ATTO DI OSSERVAZIONE

ai sensi dell'art. 24 e 29 del decreto legislativo n. 152/2006 e s.m.i.

La scrivente Associazione “**Fronte Sannita per la Difesa della Montagna**”, dopo aver attentamente esaminato il progetto presentato dalla Società IREN Green Generation Tech s.r.l. in data 28 aprile 2023, prot. 2023.222645, CUP 9689, al fine di ottenere la Valutazione di Impatto Ambientale per la la realizzazione di un “*Impianto industriale per la produzione di energia elettrica da fonte eolica della potenza di 9 Mw con l’installazione di con n° 2 aerogeneratori della potenza di 4,5 Mw e dell’altezza di m. 180 da realizzarsi nel comune di San Lorenzo Maggiore, Località Serre, e delle relative opere ed infrastrutture di connessione anche nel comune di Pontelandolfo, località Malepara*”, **ritiene che il progetto debba essere TOTALMENTE RIGETTATO poiché non risponde ai requisiti minimi di legge al fine di una sua valutazione per i seguenti motivi:**

Sovrapposizione impianto IREN Green Generation Tech srl con impianto RWE Renewable Italia srl

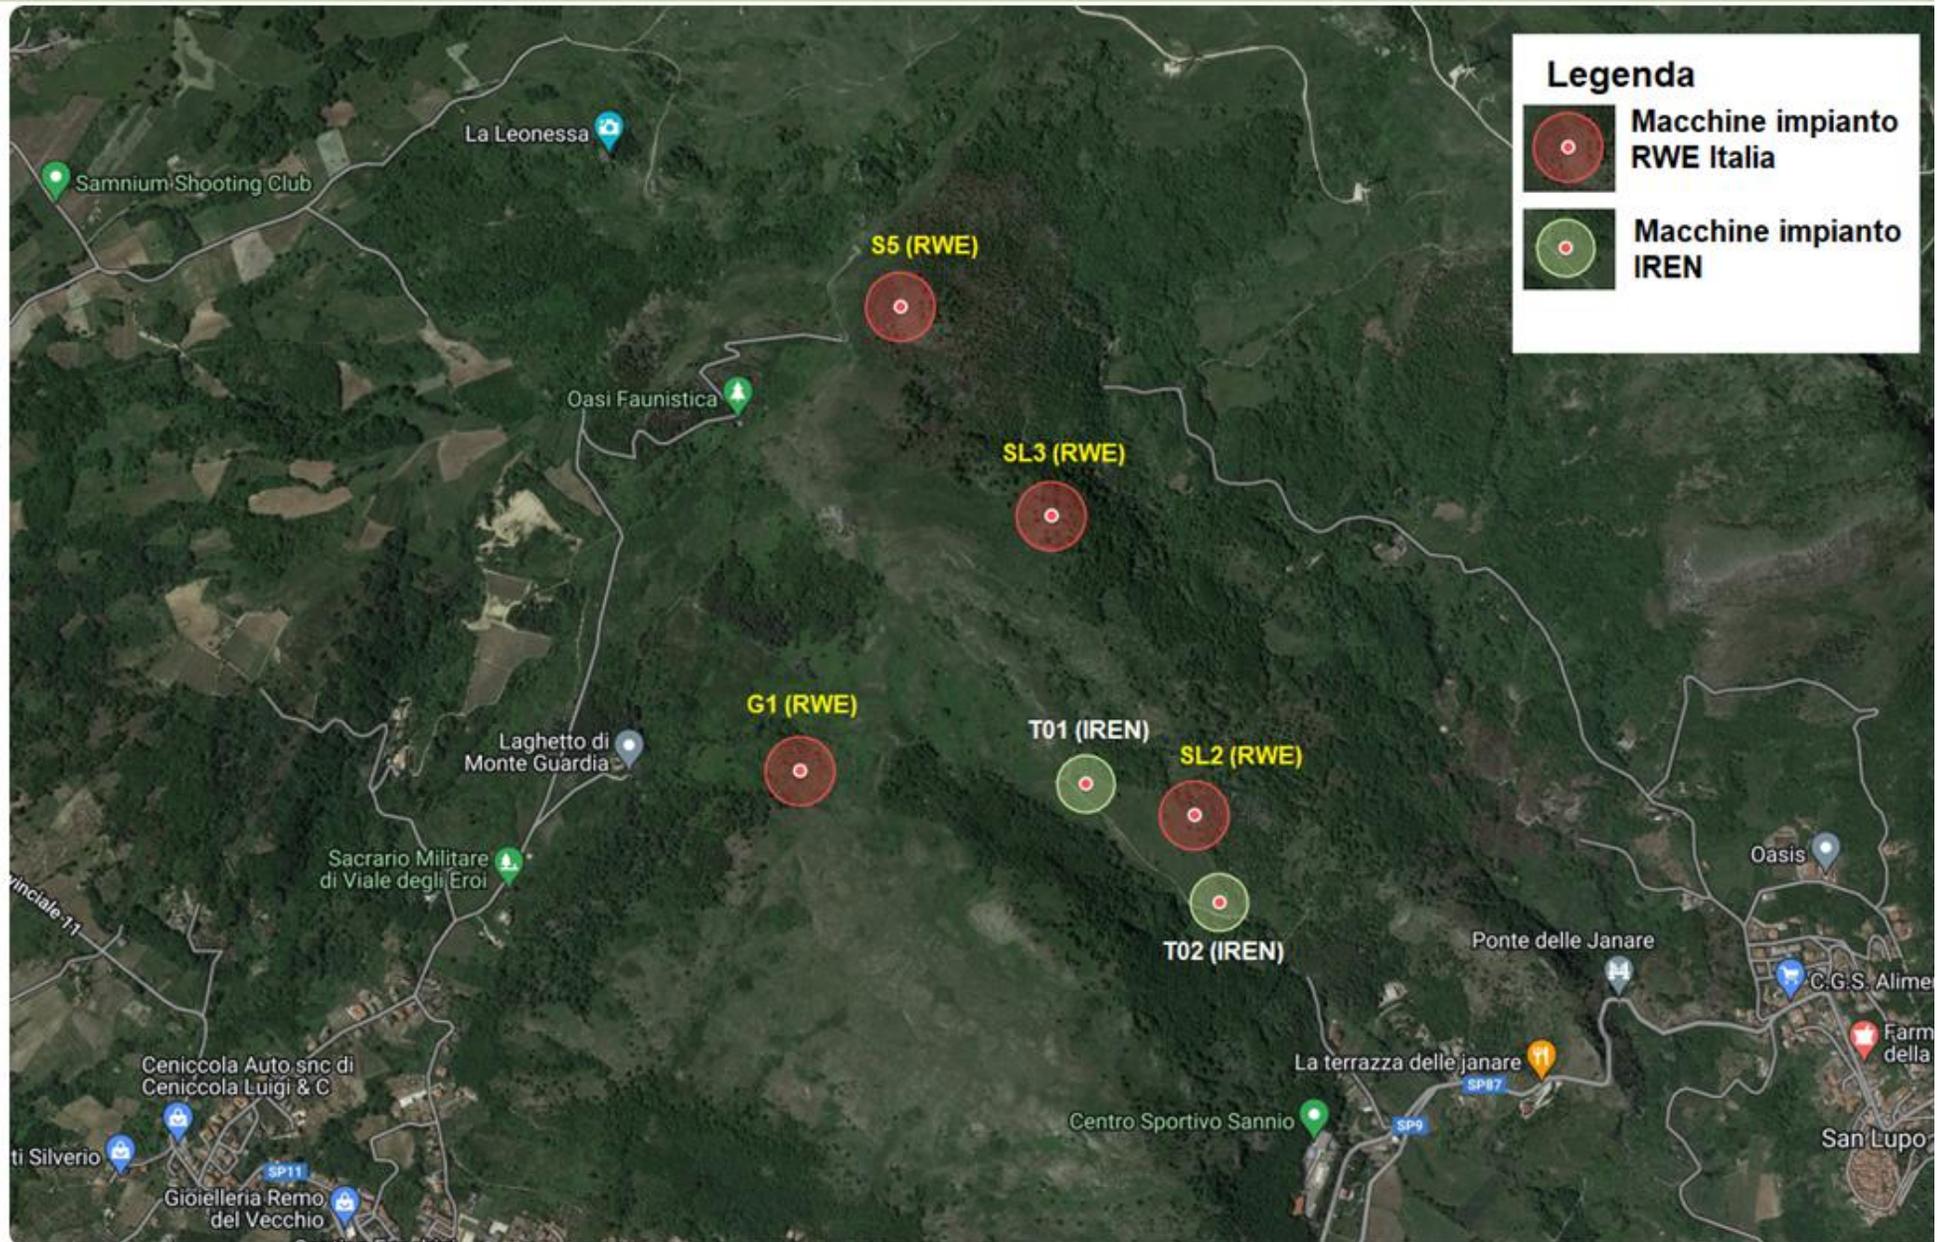
Ai fini dell'accertamento della sovrapposizione si è proceduto ad effettuare una verifica catastale da cui è stato possibile ricostruire il posizionamento dei due impianti attraverso la geolocalizzazione mediante le coordinate UTM-WGS84 prelevate dai due progetti.

Dalla ricostruzione è risultato che l'impianto della proponente IREN Green Generation Tech s.r.l. si va a sovrapporre perfettamente all'impianto proposto dalla società RWE Renewables Italia S.r.l. già in fase di Valutazione di Impatto Ambientale presso il Ministero dell'Ambiente e della Sicurezza Energetica Codice Procedura 8937 e pubblicato in data 29/03/2023 localizzare perfettamente l'impianto nel contesto territoriale su cui è stato proposto come da ricostruzione grafica seguente:

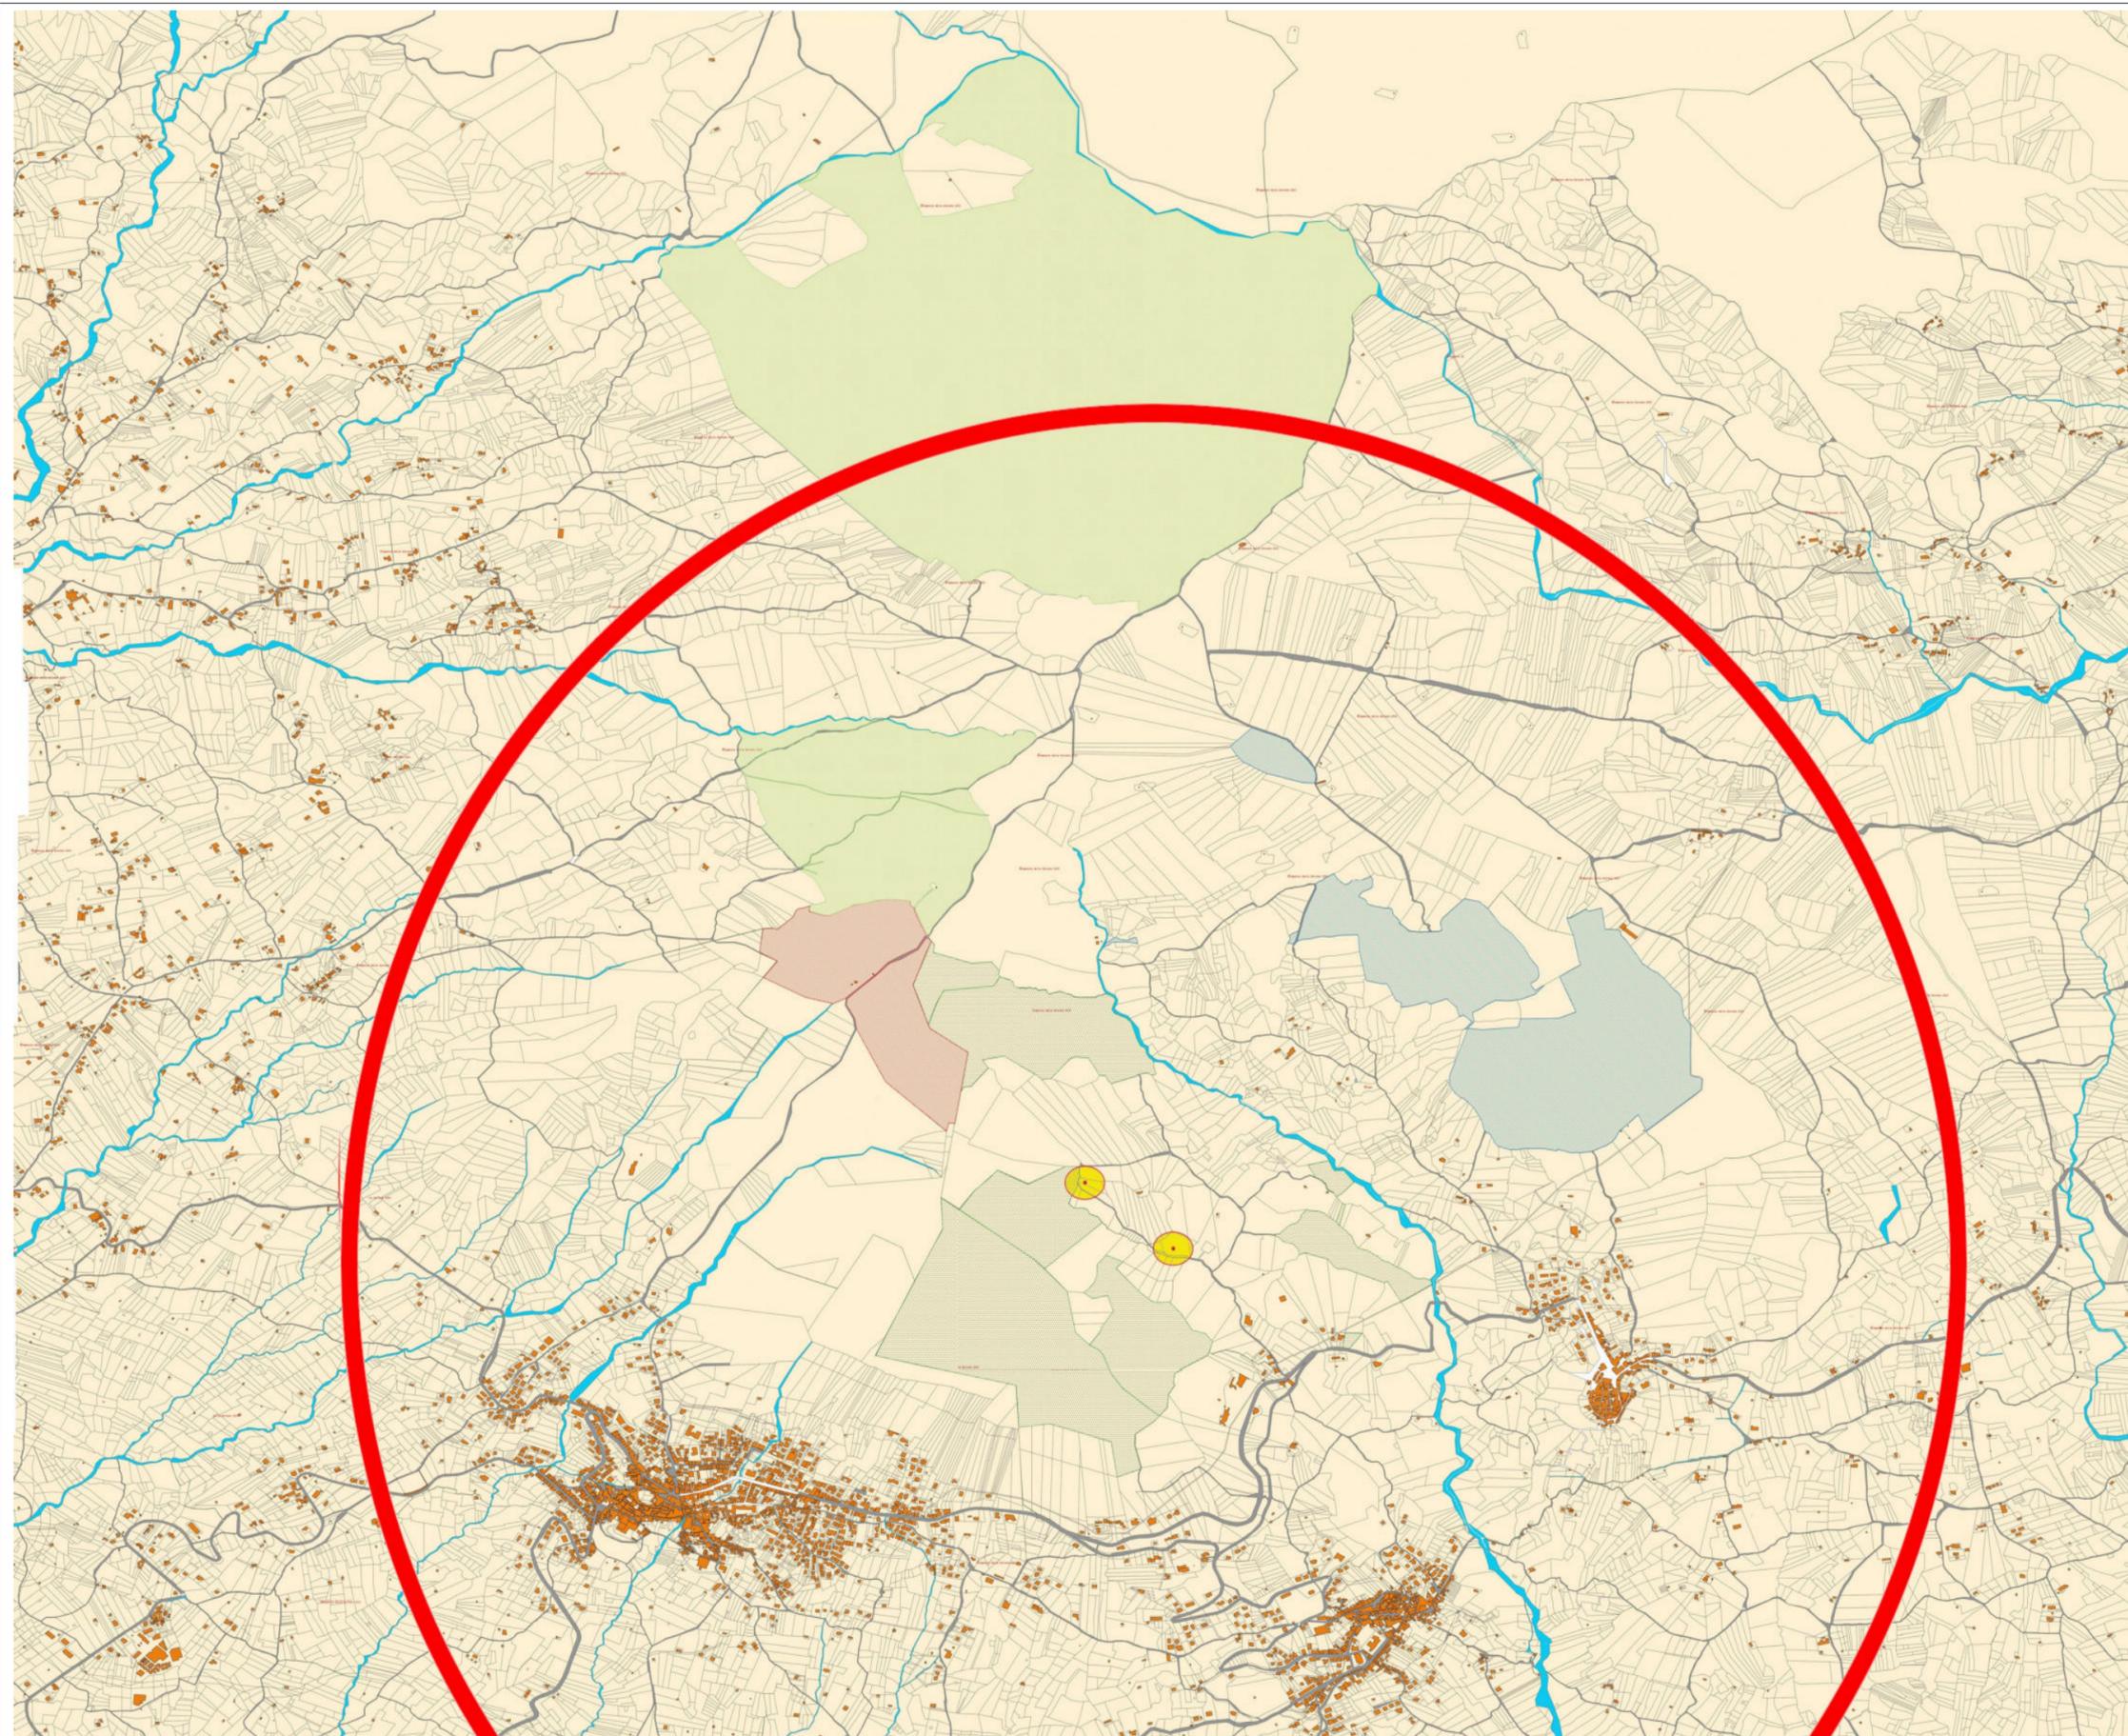
Dall'analisi effettuata, come si evince anche dalla successiva tavola grafica, le particelle **gravate da uso civico** nell'areale di 3 Km rispetto all'area dell'impianto proposto sono le seguenti.

Riportati graficamente sulla ricostruzione proceduto ad effettuare una ricostruzione cartografica catastale con collegamento WMS messo a disposizione dell'Agenzia delle Entrate

Dalla verifica dei dati rilevati è risultato che tutte le terre Gravate da Uso Civico dei comuni i cui territori rientrano nell'areale dei tre chilometri della localizzazione dell'impianto proposto dell'area interessata verificare se nell'areale dei tre chilometri di distanza dall'impianto proposto, fossero presenti beni tutelati ad una distanza inferiore ai tre chilometri come si può evincere dalla mappa allegata.
